Oggetto: Procedura di Valutazione di Impatto Ambientale ai sensi dell’art. 23 del D. Lgs. 152/2006 relativa al progetto di un impianto fotovoltaico denominato “GNG01” con potenza installata di 39,72 MW da realizzarsi nel Comune di Naro (AG), in località Serra La Guardia, e delle relative opere di connessione alla RTN (di seguito, nel complesso il “Progetto”).

Codice Procedura MASE (ID_VIP/ID_MATTM): 10248

Riscontro alla nota Prot. n. 10412/2 del 10 novembre 2023 della Soprintendenza per i Beni Culturali e Ambientali di Agrigento U.O.B. S11.2 - Sezione per i beni architettonici e storico-artistici, paesaggistici e demoetnoantropologici (di seguito “Soprintendenza”)

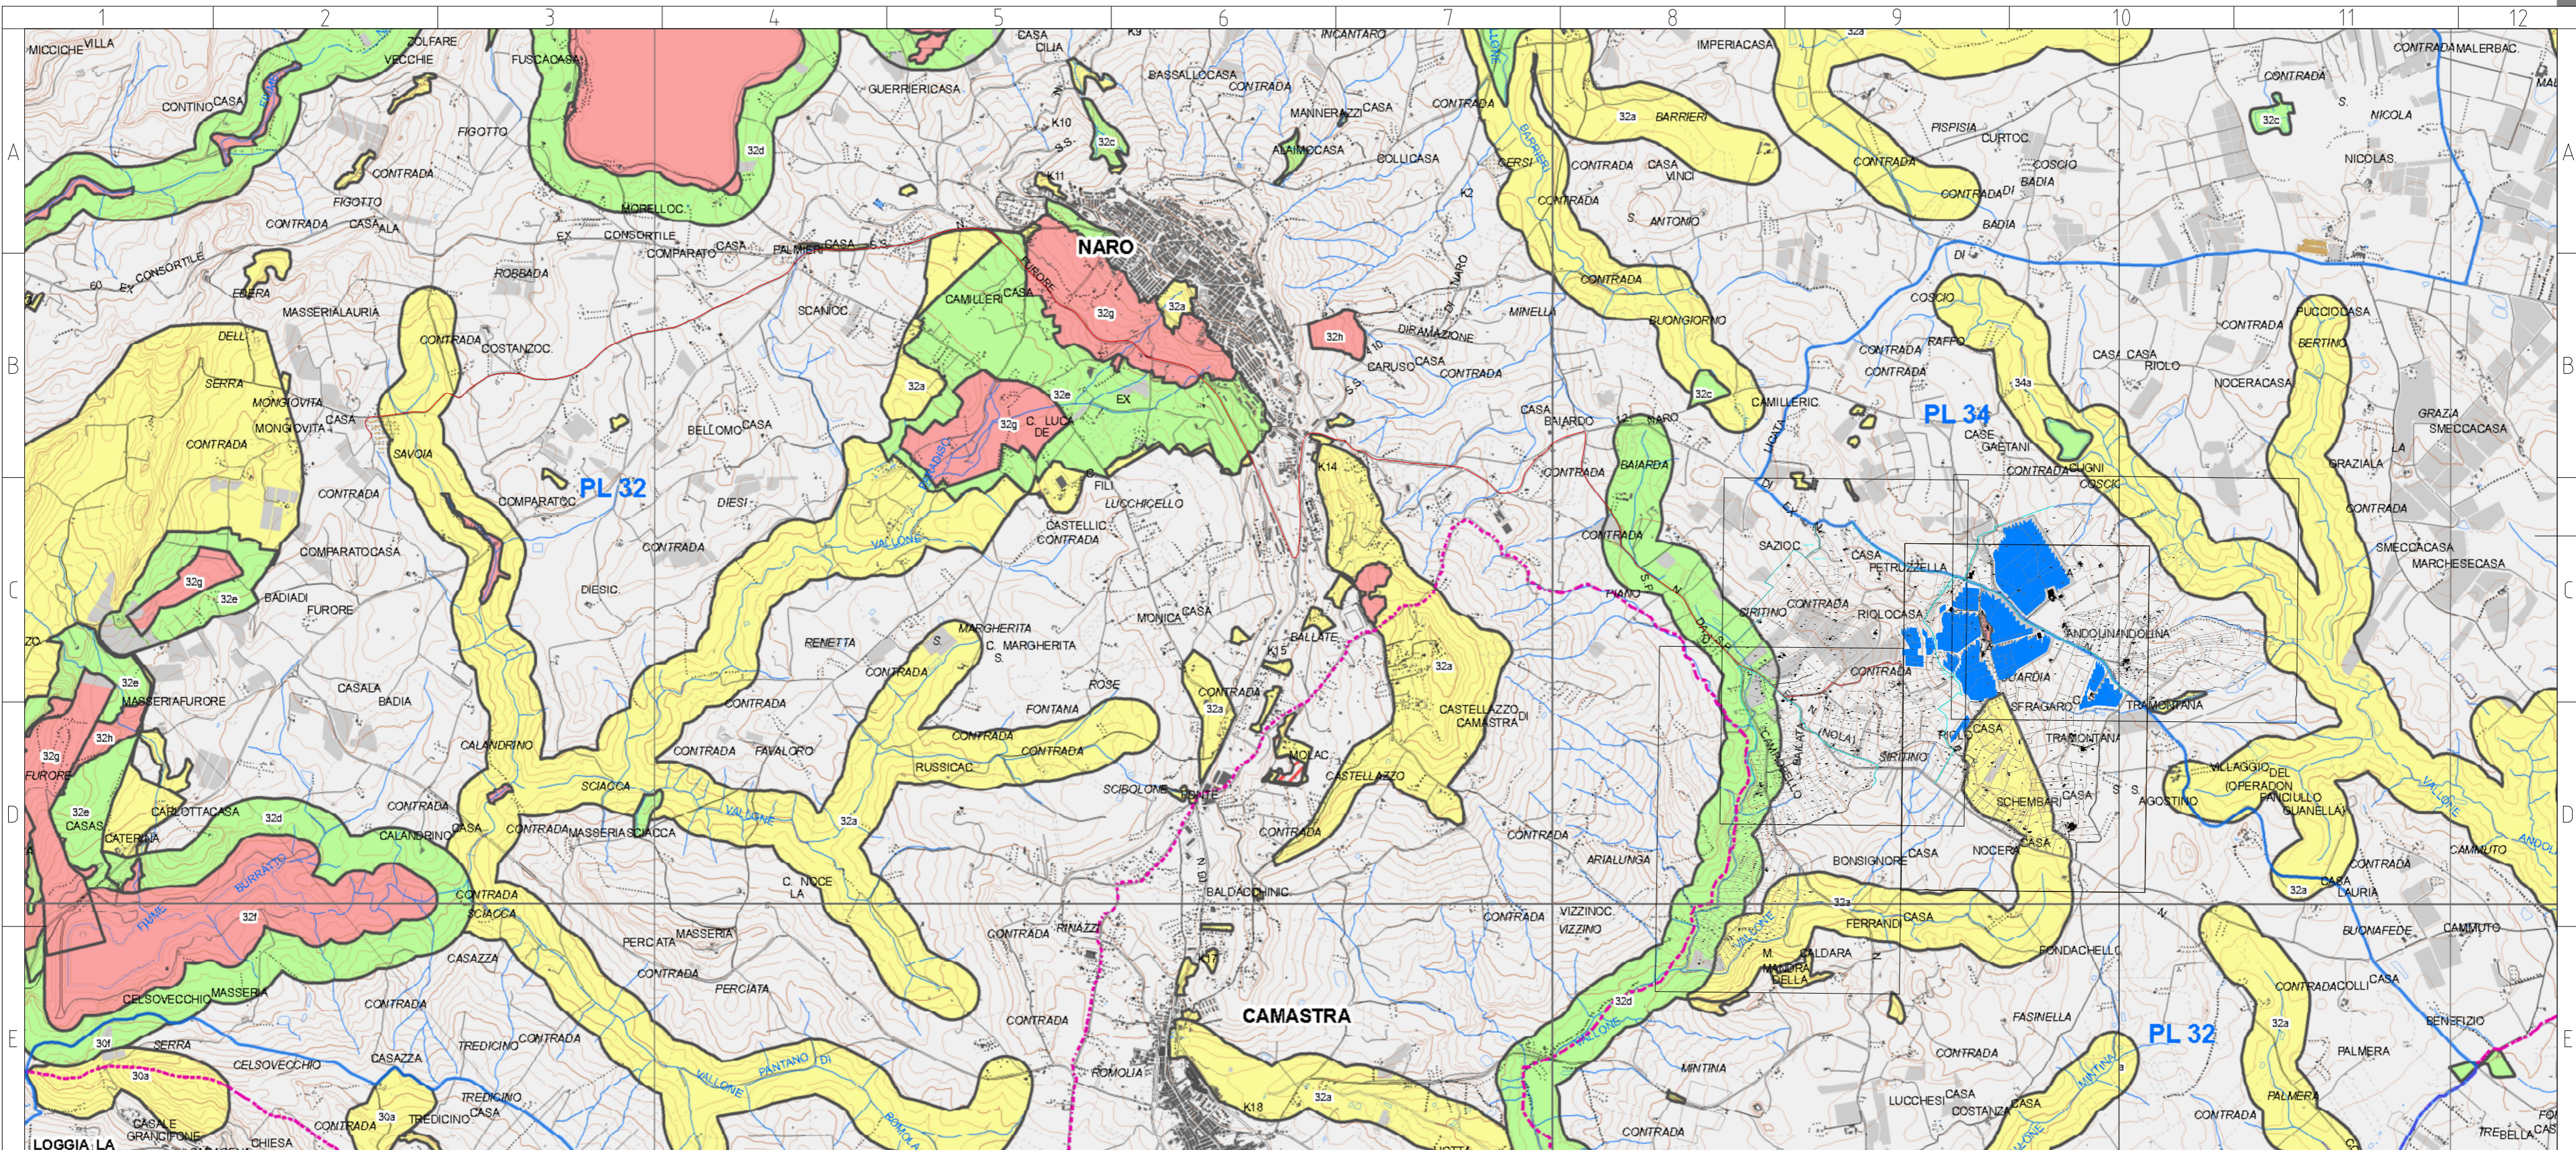
La Soprintendenza contesta che “il campo fotovoltaico proposto in oggetto ingloba nel suo interno alcune aree, come le partt. 126, 8, 253, 255, 7 e 128, tutelate ai sensi dell’art. 142 lett. g) con le prescrizioni di cui al paesaggio locale 32 h “Paesaggio Locale delle aree boscate e della vegetazione assimilata”...con Livello di Tutela 3 “.. (nel richiamo effettuato dalla Soprintendenza c’è un errore in quanto la lettera corretta, in relazione al Paesaggio Locale delle aree boscate e della vegetazione assimilata) è la lettera h).

Tale circostanza può desumersi dalla documentazione progettuale depositata dalla scrivente, tra cui, in particolare, lo stralcio della Carta dei Beni Paesaggistici e lo stralcio della Carta dei Regimi Normativi presenti nella Relazione Paesaggistica: per quanto attiene alla Carta dei Regimi Normativi (Fig. 08 della Relazione Paesaggistica) è evidente che l’intera area interessata dall’Impianto (perimetrata in rosso) è esterna ai Livelli di Tutela; stessa considerazione va fatta per quanto attiene alla Carta dei Beni Paesaggistici (Figura 07 della Relazione Paesaggistica) nella quale pure l’area occupata dall’impianto è perimetrata in rosso (con esclusione quindi dell’area centrale che è appunto l’area tutelata ai sensi dell’art. 142 lett. g D. Lgs. 42/2004).

L’impianto non interessa invece nessuna delle specifiche aree per le quali gli artt. 52 e 54 NTA del PPT di Agrigento prevedono particolari prescrizioni o Livelli di tutela 2 e 3: in particolare, per quanto attiene lo specifico livello di tutela di cui all’art. 52 lett. g) delle NTA del PPT l’impianto di produzione è completamente esterno alle aree soggette alle prescrizioni di cui al paesaggio locale 32 g) “Paesaggio Locale delle aree boscate e della vegetazione assimilata”...con Livello di Tutela 3 come ben desumibile dalla Carta dei Regimi Normativi (Elaborato DEV-PLN-012-01-IT-S-GNG01-IT), e nel SIA (Elaborato DEV-PLN-001-01-IT-S-GNG01-IT) in cui ben si evince la non interferenza dei moduli fotovoltaici con tali contesti.

Tale asserzione muove da un presupposto errato, in quanto **l’impianto fotovoltaico è del tutto esterno alle aree tutelate sia per quanto attiene alle tutele di cui al Paesaggio Locale 32 g) (“Paesaggio Locale delle aree boscate e della vegetazione assimilata”) e sia per quanto attiene al vincolo paesaggistico di cui all’art. 142 lett. g del D. Lgs. 42/2004 (“Territori coperti da boschi e da foreste”)**: precisamente le particelle 126, 8, 253, 255, 7 e 128 del Fg. 180 indicate dalla CTS ricadono nelle aree come sopra tutelate solo ed esclusivamente per porzioni non interessate dall’impianto fotovoltaico.

A migliore precisazione di tali circostanze si allegano alla presente la “Carta dei Beni Paesaggistici con Impianto Fotovoltaico_GNG01 rev” e la “Carta dei Regimi Normativi con Impianto

Fotovoltaico_GNG01 rev” in scala di maggior dettaglio (All. 1 e 2) onde consentire la migliore visualizzazione dell’esatta perimetrazione dell’impianto e la mancata sovrapposizione dello stesso con aree tutelate.

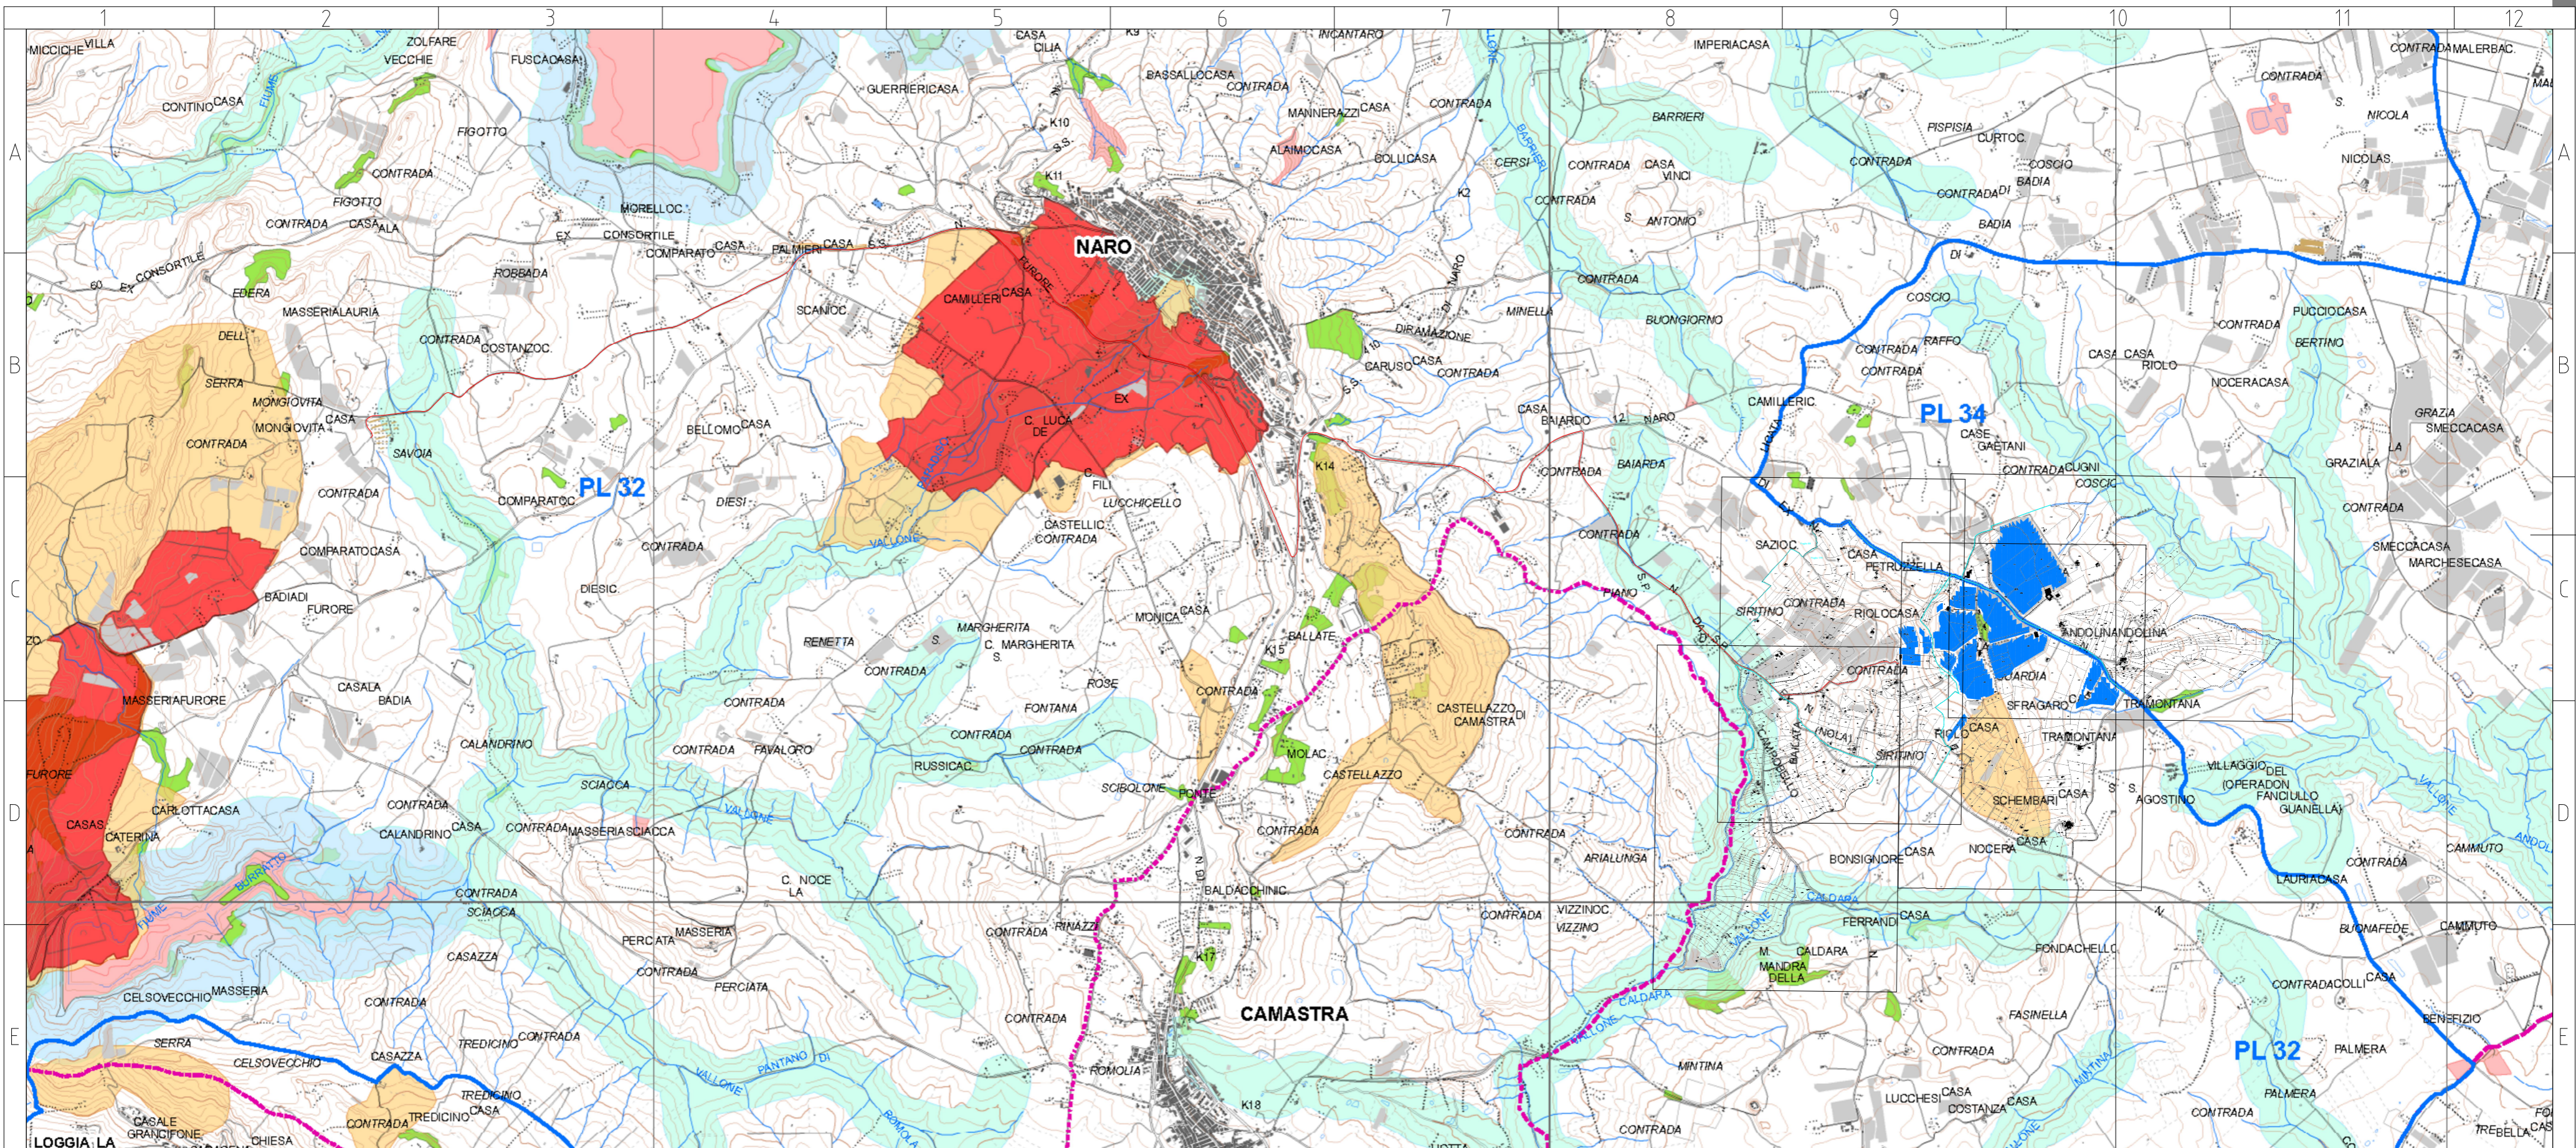
L’equivoco può essere forse stato ingenerato dal fatto che alcune cartografie depositate riportano il perimetro esterno dell’intera area contrattualizzata dalla Società (perimetrata la maggior parte delle volte in colore fucsia), area che ingloba effettivamente al suo interno anche aree classificate come beni ai sensi della lett. g) dell’art. 142 D. Lgs. 42/2004. Tuttavia da queste stesse cartografie si evince che l’installazione dei moduli (in colore grigio) non andrà ad interessare le aree boscate (in colore verde), tenute esterne rispetto al perimetro dell’impianto.

Vale anche in relazione a questa contestazione quanto già sopra rilevato in merito al fatto che l’area boscata è stata completamente stralciata dall’impianto e non è interessata dall’installazione di moduli fotovoltaici o da altre installazioni.
